VOOROVERLEGRAPPORT

Concept ontwerp wijzigingsplan
“Kern ‘s-Heerenhoek, gedeelte Burgemeester
Timansweg, 2022”

17 januari 2022

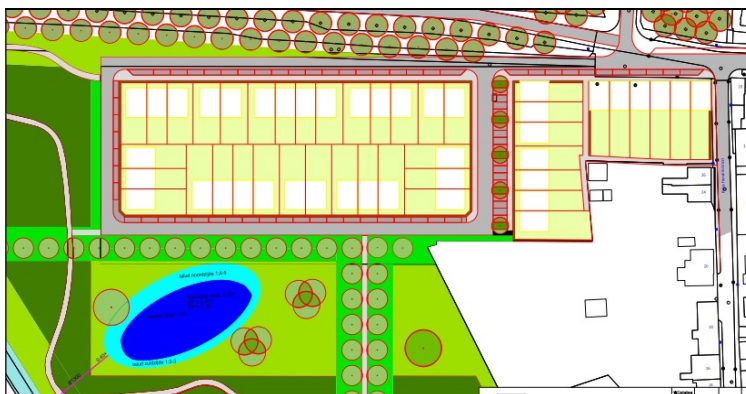
3. Rekening dient te worden gehouden met de afvoer van schoon hemelwater. Het hemelwater wordt gescheiden van het huishoudelijk afvalwater afgevoerd. Het hemelwater wordt afgekoppeld op het oppervlaktewater of middels waterberging op eigen terrein of door het treffen van bodeminfiltratievoorzieningen op eigen terrein afgevoerd in de bodem of afkoop door een geldelijke bijdrage aan het waterbergingsfonds.

4. Voorkomen dient te worden dat schoon hemelwater in het rioolstelsel terecht komt. De wijze van uitvoering van het rioleringsplan behoeft goedkeuring van het waterschap Scheldestromen.

- ad 3. Bij de nieuwbouw worden voorzieningen getroffen voor het gescheiden afvoeren van schoon hemelwater en huishoudelijk afvalwater. Er zal echter sprake zijn van een tijdelijke situatie waarbij de hemelwaterafvoer nog wordt aangesloten op het aanwezige gemengde rioolstelsel. In een vervolgfase, waarbij de gronden aan de Burgemeester Timansweg verder met bebouwing worden ingevuld, wordt een waterpartij gerealiseerd. Zie onderstaande illustratie van de voorgestane toekomstige ontwikkeling:

Op dat moment worden de onderhavige zes nieuwbouwwoningen afgekoppeld van het gescheiden rioolstelsel en wordt een hemelwaterriool naar de nieuwe waterberging aangelegd. In bijlage 1 bij de toelichting (Watertoets) zal hiervan melding worden gemaakt.
